AUTORIDAD NACIONAL DE LICENCIAS AMBIENTALES

RESOLUCIÓN N° 002092 (24 SEP. 2024)

“Por la cual se resuelven unos recursos de reposición interpuestos en contra de la Resolución 1351 del 5 de julio de 2024 y se toman otras determinaciones”

Por medio de la Resolución 1351 del 5 de julio de 2024, esta Autoridad Nacional autorizó la modificación de la Licencia Ambiental otorgada mediante Resolución 1326 del 05 de agosto de 2020 (modificación 1 de la Licencia Ambiental del proyecto UPME 01 de 2013 (Soacha – Tequendama).

Figura 3 Coberturas Plaza de tendido 9

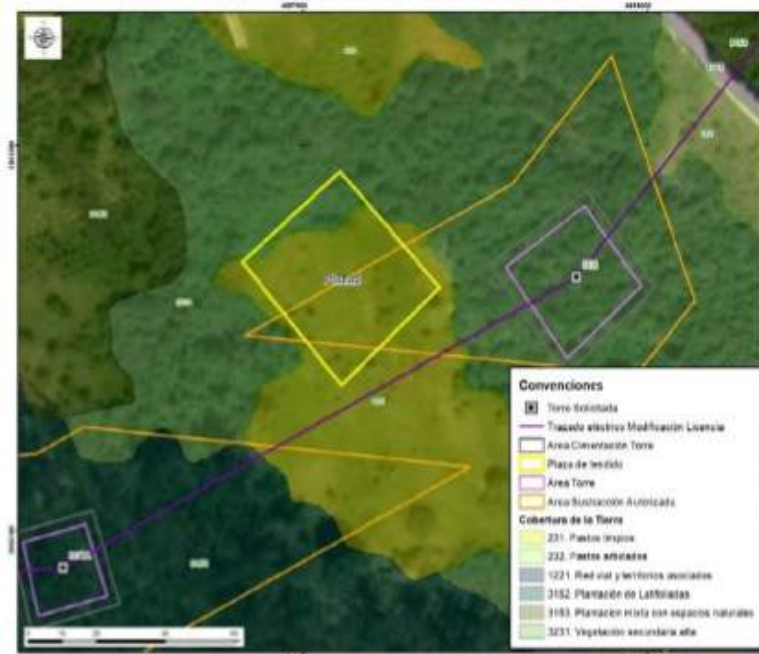
En las siguientes figuras se presenta la cobertura actual de la plaza de tendido y el área donde se localiza:

Figura 9 Ingreso Acc-306 a torre 306

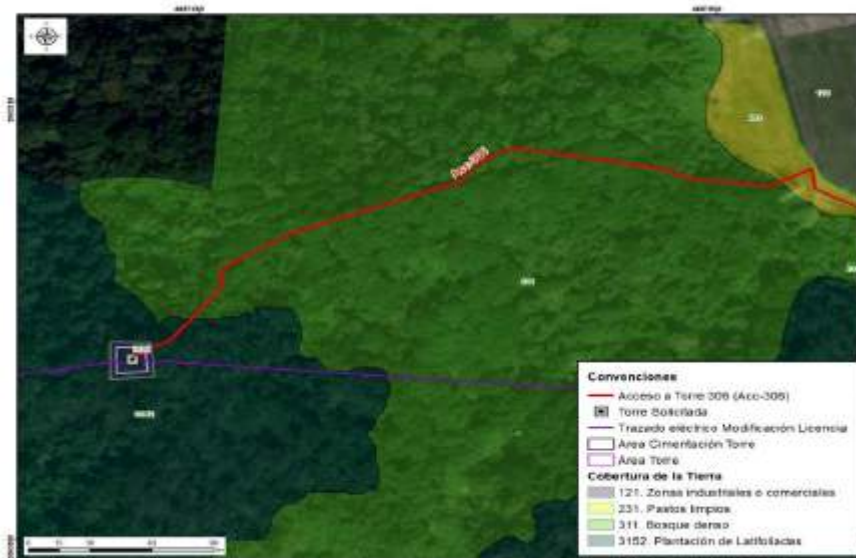
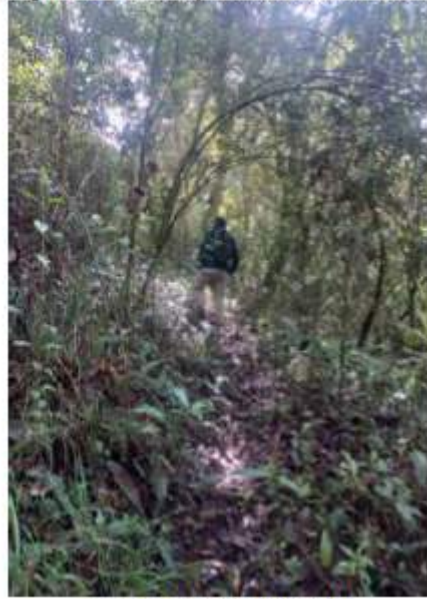
cobertura de bosque denso y de plantación latifoliadas que permite llegar al sitio de torre 306, tal y como se observa en las siguientes figuras.

Cabe aclarar, que para los accesos que no son carreteables como senderos, caminos y zonas de pastos dentro de los predios, se realizará el acceso de forma peatonal y se utilizarán semovientes, en caso de ser necesario, para el transporte de material y equipos, acorde con lo mencionado en la página 14 del capítulo 3. Descripción del proyecto del complemento de EIA.

Figura 12 Ingreso Acc-307 a torre 307

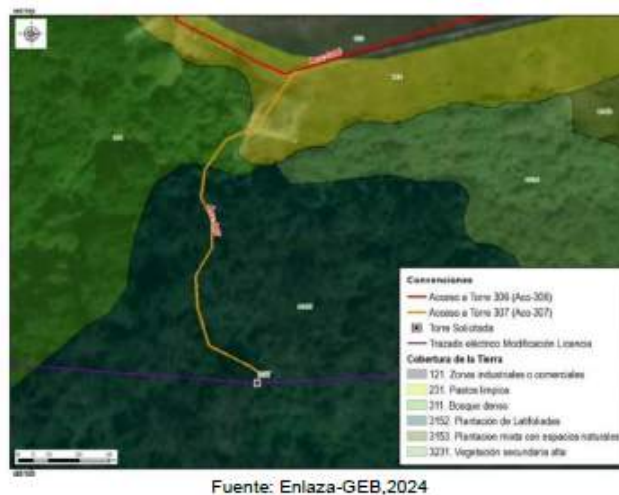
Para llegar al ingreso al acceso acc-307 se inicia en el carretable privado de la subestación acc-306 por aproximadamente 110 m, el cual se ubica sobre una cobertura de zonas industriales o comerciales. Posteriormente, se continua sobre un camino con cobertura de pastos limpios, bordeando el cerramiento de la subestación por aproximadamente 300 m km hasta llegar al ingreso del acceso acc-307 correspondiente al sendero existente de cobertura de bosque denso y de plantación latifoliadas por aproximadamente 130.49 m hasta llegar al sitio de la torre 307, como se observa en las figuras 1

Respecto a la discrepancia entre lo mencionado en el capítulo 3 del complemento del EIA y lo presentado en el MAG sobre la rocería planteada, se aclara que no se realizarán actividades de mantenimiento tipo rocería, teniendo en cuenta las características mencionadas anteriormente, por lo tanto, la diferencia obedeció a un error involuntario.

Figura 31 **Acc-311 en la zonificación y sub-zonificación del DMI**

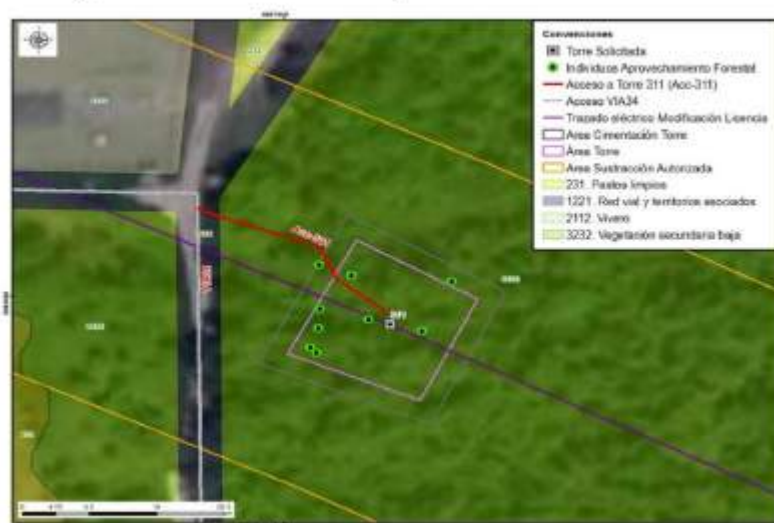
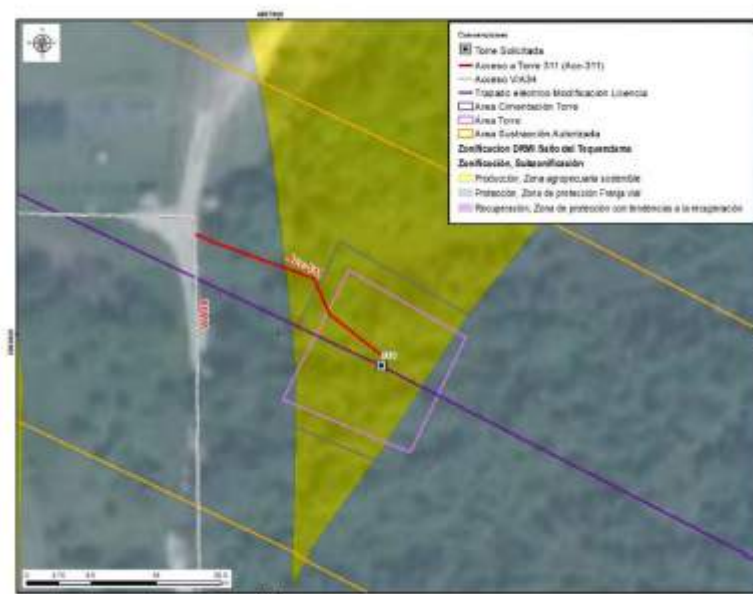
Respecto a lo mencionado por ANLA en sus argumentos en cuanto a la discrepancia entre lo evidenciado en la visita de evaluación y lo presentado en el MAG sobre la rocería planteada, se aclara que se realizarán actividades de mantenimiento tipo rocería, teniendo en cuenta las características mencionadas anteriormente y, por lo tanto, se considera que se presenta consistencia con lo reportado en el MAG. Al respecto, es pertinente aclarar que

Figura 34 Acc-312 en la zonificación y sub-zonificación del DMI

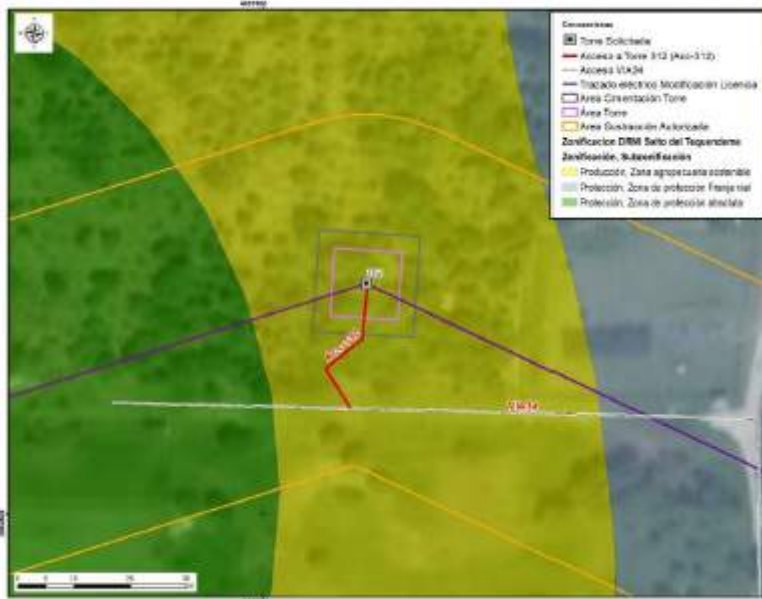
El camino/sendero ACC-312 se encuentra sobre cobertura de plantación mixta con espacios naturales, en el cual no es necesario tramitar el permiso de aprovechamiento forestal. Por el tipo de cobertura, tampoco se requieren actividades de mantenimiento tipo rocería, pues las características de la vegetación del acceso y el ingreso de los materiales y equipos para la construcción y montaje de la torre 312 se realizará de manera peatonal, como se menciona en la tabla 3-8 Descripción de accesos a sitios de torre del capítulo 3. Descripción del proyecto del complemento del EIA. Asimismo, la longitud es de aproximadamente 26.50m hasta el sitio de torre, razón por la cual, no se justifica un

Respecto a lo señalado por ANLA frente a la discrepancia entre lo mencionado en el capítulo 3 del complemento del EIA sobre la rocería planteada y lo presentado en el MAG, se aclara que por las características del terreno mencionadas anteriormente no se realizarán actividades de mantenimiento tipo rocería. Por lo tanto, la diferencia advertida por la autoridad obedece a un error involuntario consignado en el MAG.

Figura 1 Área de influencia total para el proyecto

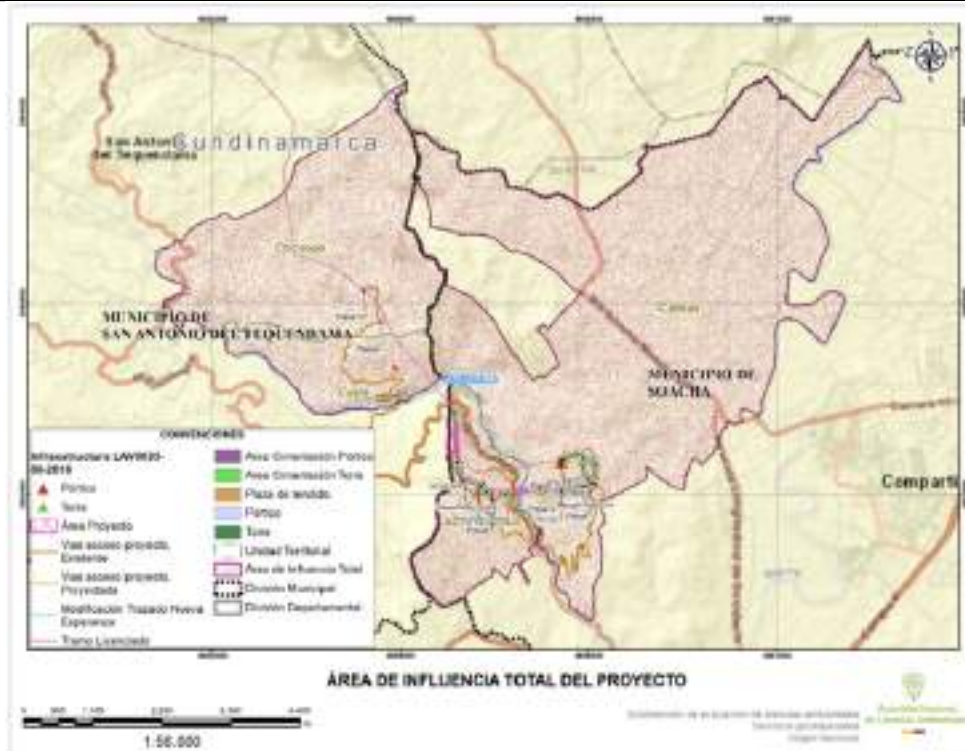
Frente a lo expuesto el Equipo Evaluador Ambiental de la ANLA, realizó la verificación de la información considerada en el concepto técnico 4703 del 05 de julio de 2024 que sirvió de sustento para emitir la Resolución 1351 del 5 de julio de 2024, en el cual señala que el área de influencia total del proyecto incorpora las Veredas San Francisco y Canoas en jurisdicción del municipio de Soacha; y veredas Cúcio y Chicaque en el municipio de San Antonio del Tequendama, como se presenta en la siguiente figura:
